RESOLUCIÓN N° 1081

**CIRCULAR ACLARATORIA CON CONSULTA 01**

**REMODELACIÓN INTEGRAL DE LA CALLE AYACUCHO EN EL TRAMO COMPRENDIDO ENTRE  
BV. SEGUI Y LAMADRID – ROSARIO – DEPARTAMENTO ROSARIO**

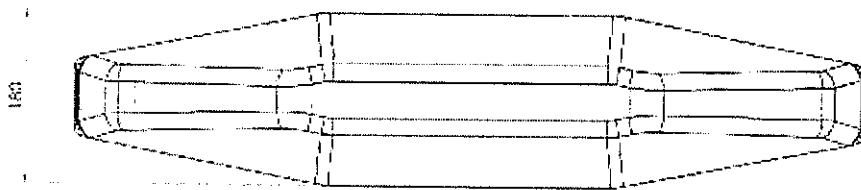
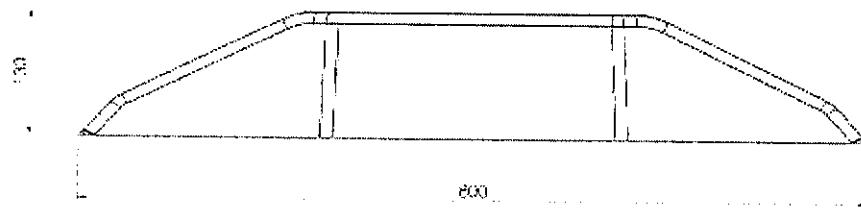
**Pregunta 01**

Planos tipo de Orugas y Pretils del rubro Señalización

**Orugas**

Separadores viales (tipo oruga) macizos color a definir con bajorrelieves pintados con pintura reflectante.

- o MATERIAL: caucho reciclado
- o DIMENSIONES: aproximadamente 800 mm x 180 mm y al menos 130 mm de altura
- o PUNTOS DE SUJECIÓN AL SOLADO: mínimo 3 (tres)

Las piezas deben otorgar una resistencia mecánica muy elevada para satisfacer ampliamente las solicitudes a las que se encuentran sometidas para un uso intensivo en la circulación de vehículos de carga pesada. Las piezas deberán ser resistentes a los hidrocarburos, la compresión, impactos, altas y bajas temperaturas y variaciones extremas de temperatura.

**Pretils**

-Delineadores flexibles color a definir de sección circular y base incorporada monolíticamente, conformando una única pieza. Deberán contar con al menos dos bandas reflectivas blancas en todo su perímetro.

- o COLOR: a definir en obra
- o MATERIAL: resistente a la intemperie y a golpes del tránsito
- o ALTURA: 80 cm
- o DIÁMETRO DE LA BASE: entre 20 cm y 25 cm
- o PUNTOS DE SUJECIÓN AL SOLADO: mínimo 3 (tres)

Las piezas deben otorgar una resistencia mecánica muy elevada para satisfacer ampliamente las solicitudes a las que se encuentran sometidas para un uso intensivo en la circulación de vehículos de carga pesada. Las piezas deberán ser resistentes a los hidrocarburos, la compresión, impactos, altas y bajas temperaturas y variaciones extremas de temperatura.
